**COMMISSION ROYALE DES MONUMENTS ET DES SITES  
KONINKLIJKE COMMISSIE VOOR MONUMENTEN EN LANDSCHAPPEN**

**Avis\* de la C.R.M.S. émis en séance du 11 janvier 2017**

**1. UCL-2.140 UCCLÉ. Avenue Achille Reisdorff, 36 – Institut National des Invalides de Guerre.  
(= Moulin du Neckersgat et ses abords classés comme site\*\*\*)  
**Rénovation, transformation et extension.**  
**Examen du complément d'informations demandé le 09/11, reçu le 23/12/16.**  
**Demande de B.D.U. – D.M.S. du 27/10/16.****

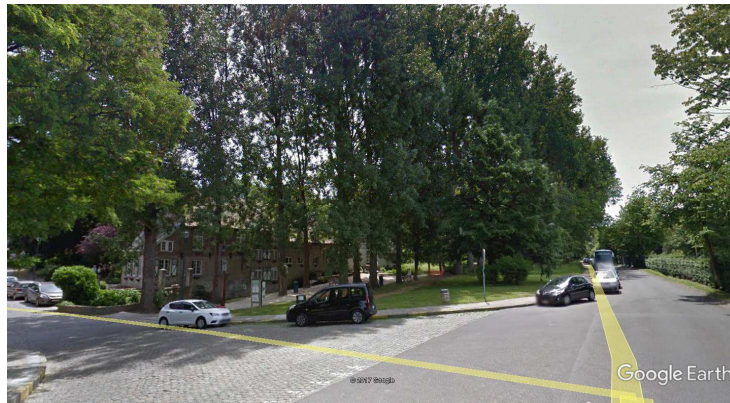
Cet aménagement se ferait toutefois aux dépens du verdoisement existant, dans le site classé du moulin du Lindekemaale, également bordé par la Promenade régionale Verte et par la Woluwe remise à ciel ouvert à cet endroit.

Rem : la coupe AA' (document B 7528 avec les coupes en travers) ne reprend pas la modification demandée. Le trait de coupe AA' fait référence au plan B 7524-1. En revanche, la coupe EE' mentionnée dans le « Complément au rapport d'incidence » est, elle, adaptée. *Il y a donc une confusion dans les documents qu'il conviendrait de corriger.*

A l'examen de la présente demande, il apparaît que le dédoublement du quai réduirait davantage encore la partie verte existante, en l'occurrence comprise ici dans un site classé, ce qui est difficilement acceptable. Elle porte directement atteinte aux peupliers existants (troncs parfois à moins de 2m, couronnes surplombant la voirie et le futur arrêt de tram). Les travaux de fondation et de mise en place du béton brossé (chantier compris) seraient de nature à compromettre la stabilité et la vitalité des peupliers (racines coupées, perméabilisation et minéralisation à proximité du pied des arbres, déviation des eaux de ruissellement vers l'espace vert avec infiltration dans le sol des sels de déneigement en cas de gel, etc.). Vu la hauteur de ces arbres, l'essence, et le fait que les couronnes débordent au-dessus de la voirie (donc du futur quai de tram), toute atteinte à la santé des peupliers aura comme impact une augmentation du risque de chute de branches sur les personnes et les installations de la STIB. Il est donc fort probable qu'à la première chute de branche, la STIB demande l'abattage des arbres qui auront été fragilisés, voire dangereux, ce qui n'est pas acceptable. Les peupliers, qui sont majestueux dans ce cas-ci, sont caractéristiques des zones humides et sont tout à fait à leur place dans le site classé.

Pour éviter d'empiéter dans le site, la CRMS demande la suppression à cet endroit de la bande de tourne-à-droite vers la rue Debecker (dont le trafic est limité), et de translater les voies et les quais vers le Woluwe Shopping Center (rem : le boulevard de la Woluwe prolonge le boulevard du Souverain, lequel a été déjà été réduit de 2x2 à 2x1 bande). Les alignements d'arbres, situés de part et d'autre du carrefour, seraient ainsi continus et plus qualitatifs du point de vue paysager. Le tourne à droite serait réintégré aux deux bandes centrales (tel que c'est le cas à hauteur de la rue Voot) mais ne ferait plus l'objet d'une bande exclusivement réservée à cette manœuvre. Ceci semble cadrer avec le souhait d'un boulevard urbain. Une autre solution consisterait à déplacer le quai de l'autre côté de l'avenue Debecker mais il faut en étudier les possibilités à plus large échelle, tenant compte des traversées piétonnes et du relief.

En tout état de cause, il faudra éviter de porter atteinte au sol pris sur l'espace vert et de mettre en danger la vie des arbres. Si le contournement n'est pas évitable, la CRMS demande, plutôt qu'une minéralisation du contournement du quai de tram ajouté, une structure de type passerelle, sur pieux vissés pour ne pas devoir procéder à la moindre excavation. Sur ces pieux, une armature métallique serait couverte de poutres en béton brossé, en laissant un espace d'au moins 1cm entre les poutres de manière à laisser l'eau s'infiltrer vers le sol maintenu en place.
